Dodatek č. 3 ke Smlouvě o dílo č. 2016/1015/0512

o dodávce stavebních prací uzavřená podle zákona č. 89/2012 Sb. – občanský zákoník
na realizaci zakázky „**FC Nasavrky – rekonstrukce fotbalového hřiště**“

OZNÁMENÍ ZMĚNY

ZL č. 1 – Doplnkové konstrukce fotbalových hřišť

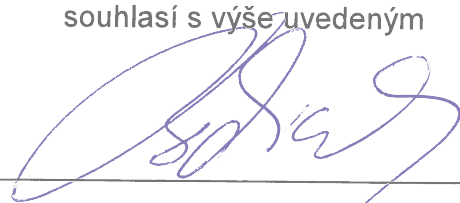
Dle pokynu objednatele dojde k výměně stávajících brankových konstrukcí za nové. Dále dojde k doplnění záchytných konstrukcí za brankami přírodního hřiště. Do oplocení tréninkového hřiště bude vložena obslužná brána a branka.

Varianta č. 2

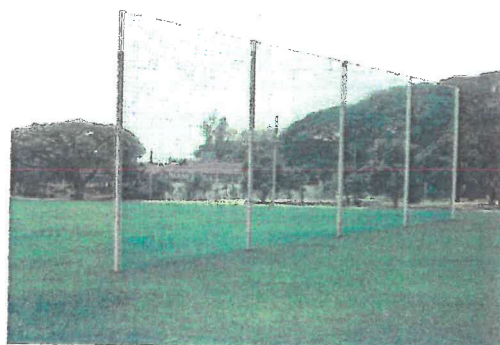
Č. výr.: 0124 - fotbalová branka v rozích svařená, bíle lakovaná, se systémem uchycení sítě SimplyFix, bez tyčí volného zavěšení sítě
